**Compléments au dossier d'autorisation
environnementale**

Numéro de référence: B-221219-104347-829-024

Projet Construction d'un parc de stationnement

PREAMBULE ET DEMANDES DE COMPLEMENTS

Phase 1

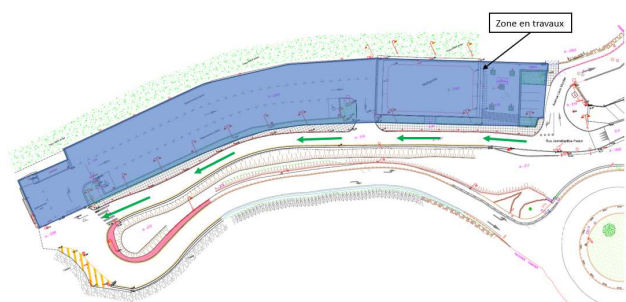
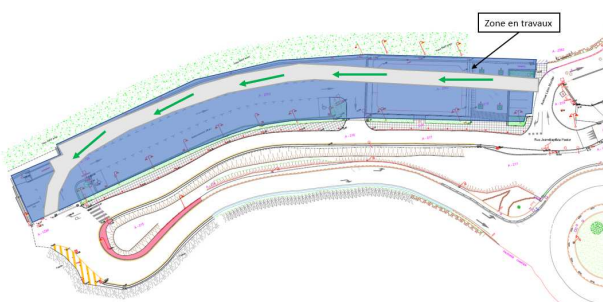
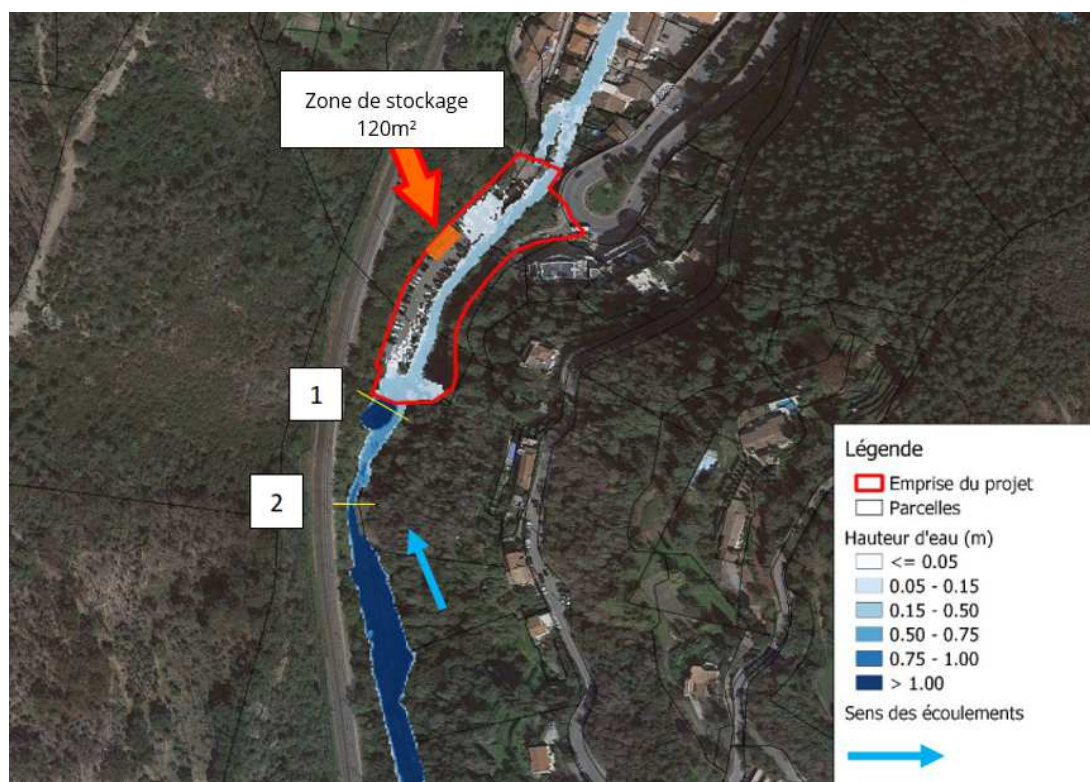
La présente note a pour but de préciser la surface soustraite temporairement à l'expansion des crues du vallon d'Autel en phase chantier, un plan de stockage tampon, la hauteur maximale des stocks tampon, l'évaluation de leur incidence sur l'écoulement des crues jusqu'à la crue centennale Q100.

Une zone tampon sera présente sur le parking existant pour stockage des matériaux déblayés. Cette zone reste hors de l'emprise d'une hauteur d'eau modélisée pour une crue centennale.

Caractéristique de la zone de stockage (en orange) :

- Située sur le parking existant
- Emprise au sol : 120 m²
- Hauteur maximale de stockage : 2,5 m
- Volume : 200 m³

La Phase 1 comporte 6700 m³ d'évacuation de matériaux dont 4 700 m³ d'ouverture des tranchées, profondeur comprise entre 0 et 7m.

Ces travaux feront l'objet d'un remblaiement à la hauteur de 4 950 m³

Carte 1 : Enjeux relatifs aux Chiroptères

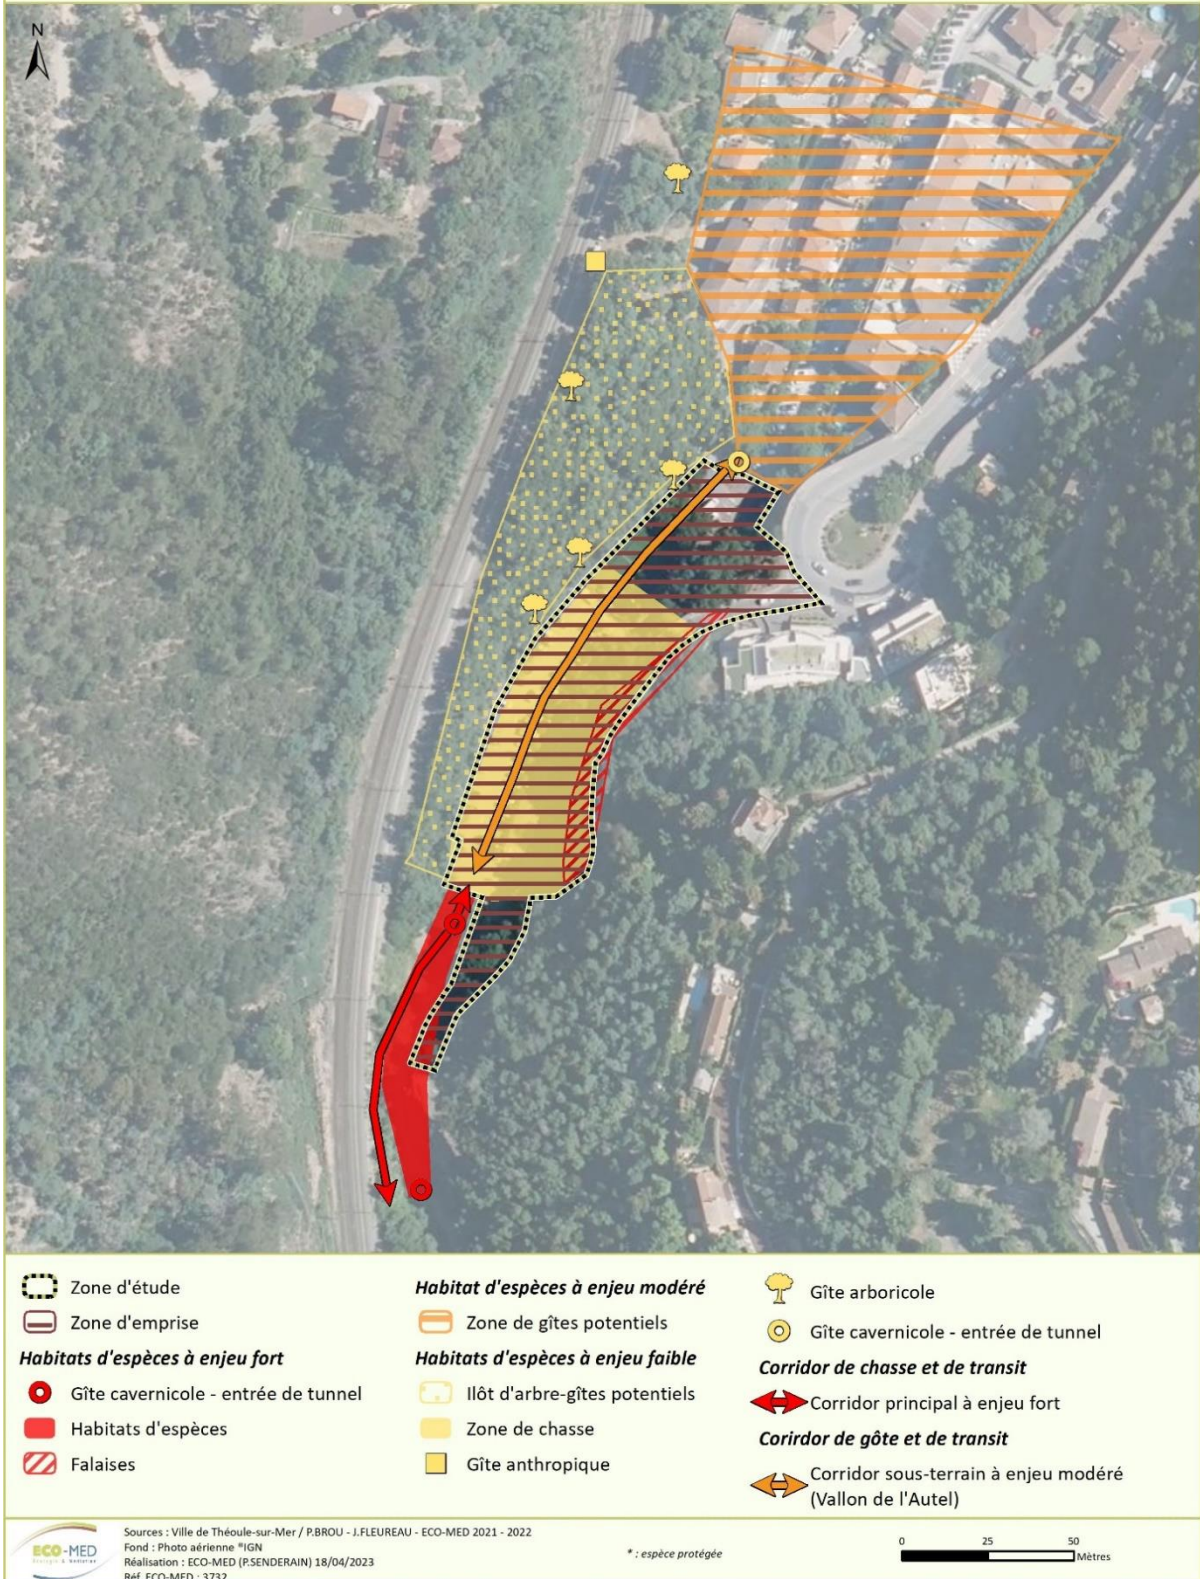
Seule une espèce de chiroptère (**Petit Rhinolophe**) à fort enjeu est jugée fortement potentielle au niveau du tunnel souterrain. Pour les chiroptères et plus particulièrement le Petit Rhinolophe, il conviendra de préciser où se trouve le tunnel sous-terrain cité dans l'étude et s'il est impacté par le projet et les travaux.

Concernant les chiroptères, la localisation du tunnel sous-terrain (Vallon de l'Autel) est précisée sur la carte à la page suivante :
